大阪府枚方市招提田近三丁目2番地の1
ハンマーキャスター株式会社
枚方工場

製品仕様変更のご案内

420BBS 125mm/150mm
413BBS 125mm/150mm

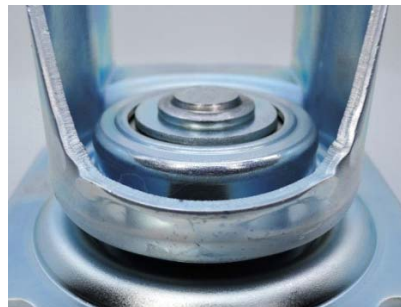
旋回部ベアリングケースの材質及び表面処理を変更いたします。

変更前	変更後
材質	SGCC	SPHC
表面処理	溶融亜鉛めっき	電気亜鉛めっき +三価クロム化成処理
